## Zmiana konstrukcji napinacza 531 0203 20

531 0203 20

INA 0049

Foto 1: 531 0203 20 – stara wersja

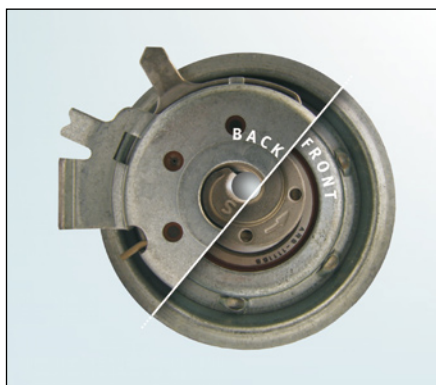
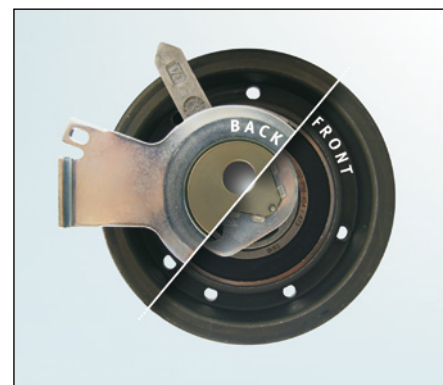
Ze względu na ciągły rozwój naszych produktów, konstrukcja koła pasowego napinającego 531 0203 20 uległa zmianie. Niniejsza Karta Informacji Serwisowej ukazuje optyczne różnice pomiędzy przedmiotowymi dwoma wersjami od przodu i od tyłu każdego napinacza.

Specjalne narzędzie (OE nr T10020) do obracania mimośrodowo, zastąpiono kluczem ampulowym 6 mm.

W okresie przejściowym możemy posiadać mieszane zapasy tych części. Oba napinacze spełniają specyfikacje techniczne i mogą być stosowane bez ograniczeń w określonych wyżej pojazdach.
